Sobreequipamento do Parque Eólico de Cabril

Aditamento ao Estudo de Impacte Ambiental

SOBREEQUIPAMENTO DO PARQUE EÓLICO DE CABRIL
PROJETO DE EXECUÇÃO
VOLUME 3 - ADITAMENTO AO ESTUDO DE IMPACTE AMBIENTAL

Para efeitos de pronúncia sobre a conformidade do Estudo de Impacte Ambiental (EIA) do Sobreequipamento do Parque Eólico de Cabril (Processo de Avaliação de Impacte Ambiental n.º 3342), vem a TPF – CONSULTORES DE ENGENHARIA E ARQUITETURA, S.A. apresentar, no presente documento, um aditamento ao referido estudo, tendo em consideração a apreciação técnica efetuada pela Comissão de Avaliação, que considera indispensável a apresentação dos elementos adicionais abaixo enumerados (ver Anexo 1).

Figura 2 – Enquadramento do projeto no Extrato da Planta de Condicionantes do PDM de Cinfães.

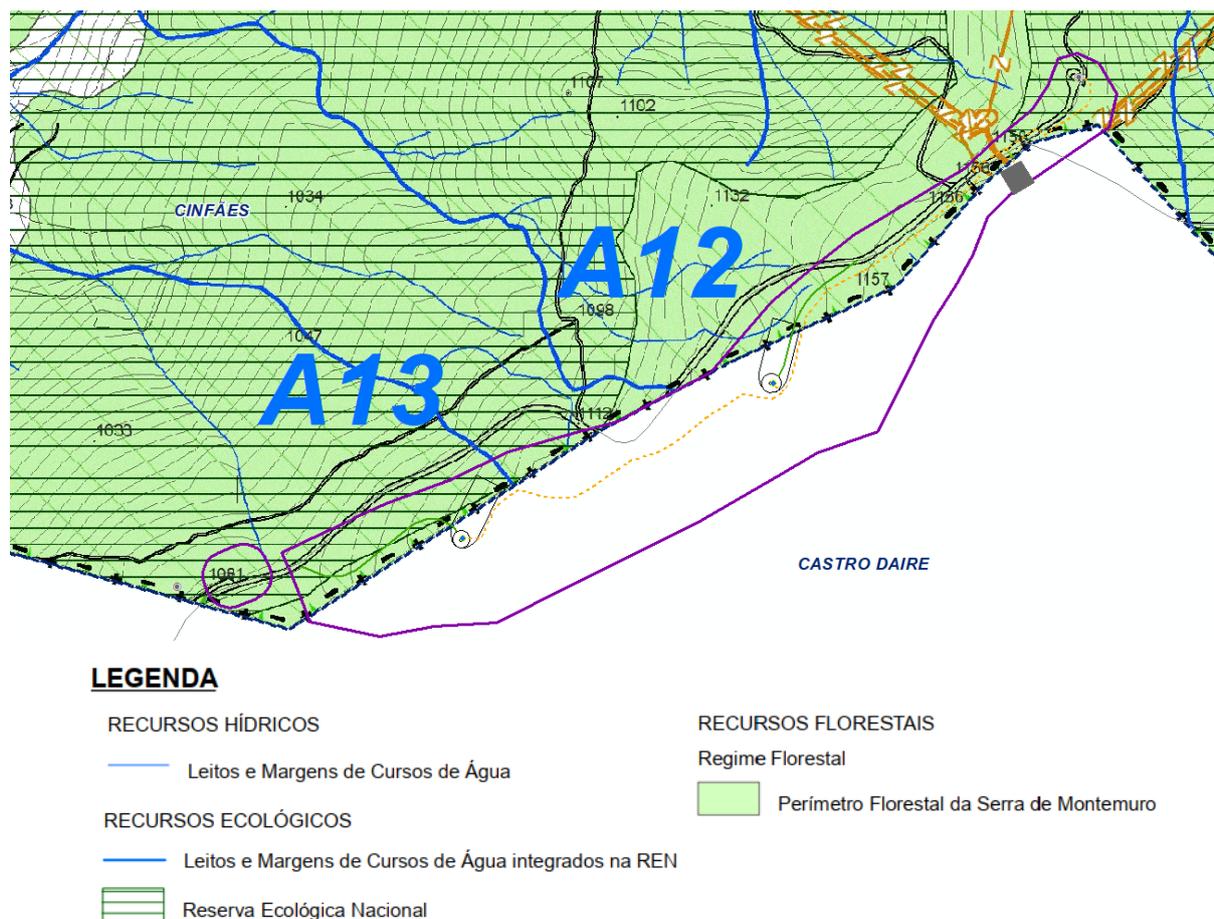
2.4.1 “De acordo com a análise das peças que compõem o projeto, a plataforma do aerogerador AG12 coincide com a cabeceira de uma linha de água, representada na planta de condicionantes. Verifica-se uma incongruência entre a representação na carta militar e na carta de REN (desenho 20.01), pelo que deve ser indicado qual o carácter desta linha de água, e se estão previstas medidas de minimização face ao potencial impacte da implantação de uma estrutura sobre esta ocorrência.”

Na Planta de Condicionantes do PDM de Cinfães encontram-se representadas duas tipologias de linhas de água, umas incluídas na REN e outras correspondentes à cartografia de Base elaborada no âmbito da Revisão do PDM de Cinfães (Figura 2).

A linha de água que na Planta de Condicionamentos atravessa a área da plataforma do AG12, é uma linha de escorrência que não está sujeita ao regime da REN. Também, não está identificada na carta militar e não é visível no terreno, conforme se pode observar na Figura 3.

Figura 4 – Localização das ocorrências 14, 15 e 16, situadas na envolvente mais alargada do projeto.

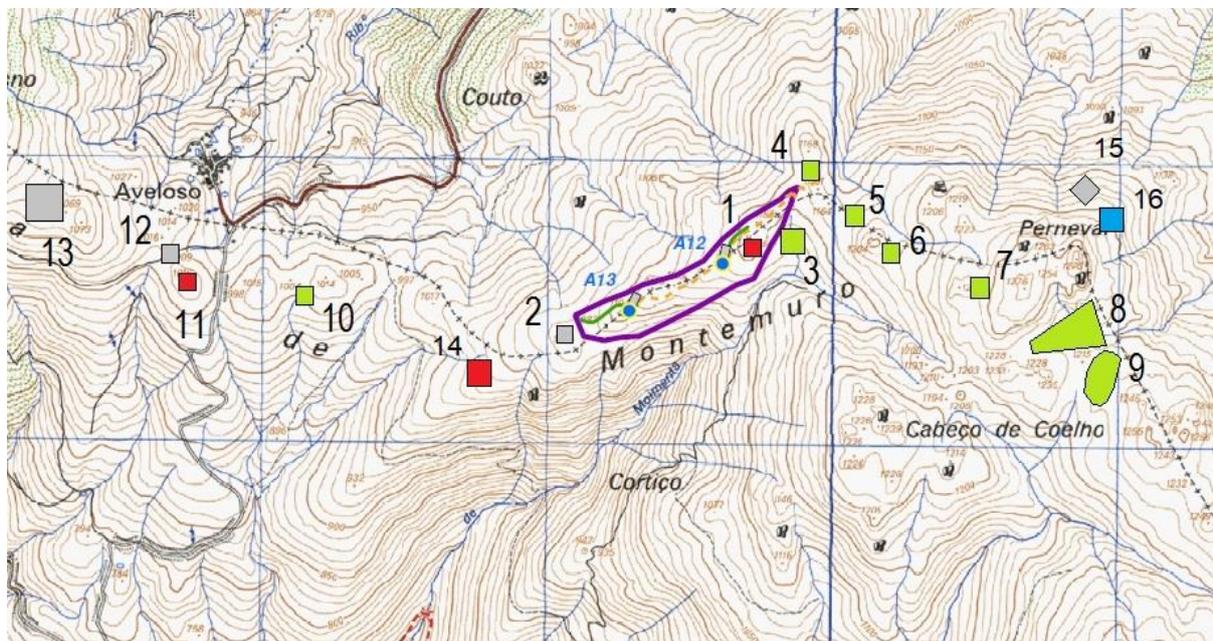
2.9.3 “Esclarecer qual a localização das Oc.s 14, 15 e 16 na zona de enquadramento (ZE) na face ao projeto, dado que se considerou que existe erro na sua georreferenciação.”

Na figura seguinte indicam-se as localizações das ocorrências 14 (mamoas), 15 (arte rupestre) e 16 (muralha) de acordo com o Endovélico. De acordo com a caracterização existente naquela base de dados, a ocorrência 16 deveria situar-se nos relevos rochosos situados a sudoeste do ponto cartografado. No caso da ocorrência 14 é referido na mesma base de dados que a mamoa se situa “em plano levemente inclinado, em esporão alongado, que se desenvolve no sentido E-O entre os vales de Moimenta e de um seu subsidiário que nasce nos montes de Aveloso”. A partir da localização cartográfica verifica-se que a estrutura está georreferenciada numa lomba, e não num esporão, orientada nordeste-sudoeste. Admite-se que possa haver erro de obtenção de coordenadas ou de conversão. Como estão significativamente fora da área de incidência, estas ocorrências não foram confirmadas durante o trabalho de campo efetuado no âmbito do projeto do Sobreequipamento do Parque Eólico de Cabril.

Figura 5 – Visibilidade dos aerogeradores relativamente às ocorrências e pontos notáveis.

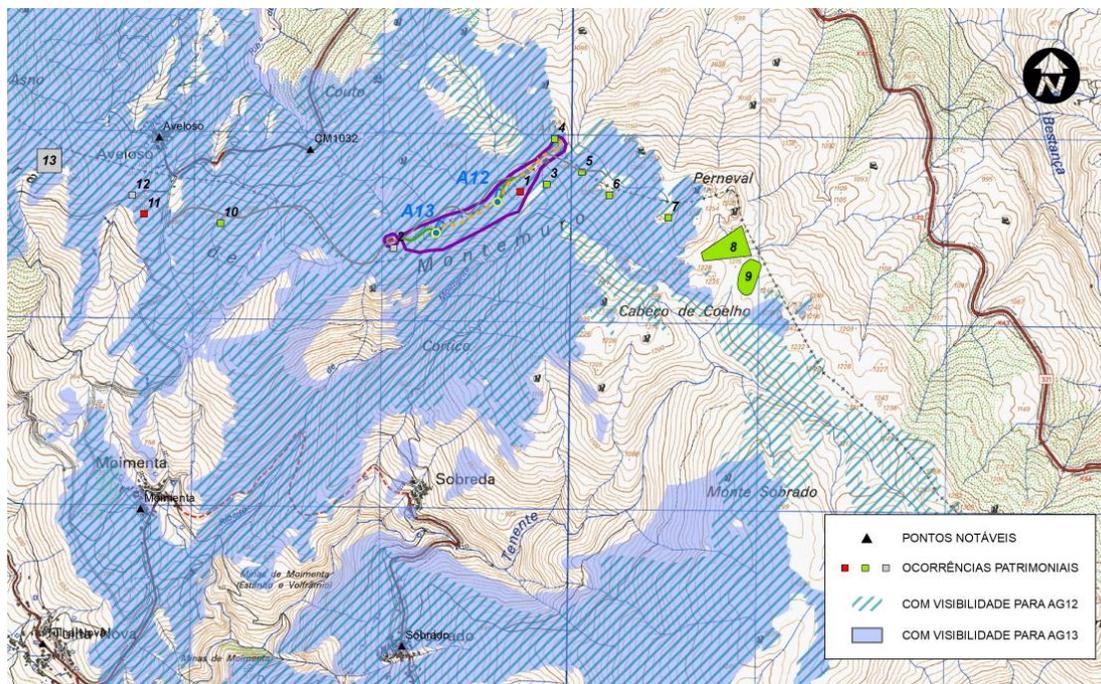
2.9.4 4 “Apresentar simulação visual dos novos aerogeradores (AG12 e AG13) sobre o elemento patrimonial n.º 1 (a partir do ponto de localização da ocorrência e sobre vistas obtidas de pontos estratégicos) e proceder à análise crítica dos impactes visuais do projeto do sobreequipamento sobre a mamoa do Cabril/Alto da Tapada.”

Salienta-se que relativamente à visibilidade de cada um dos novos aerogeradores, que estes serão sempre visíveis para um observador que esteja na ocorrência 1 (mamoia) como resultado da análise das visibilidades individuais dos dois aerogeradores em estudo (Figura 5).
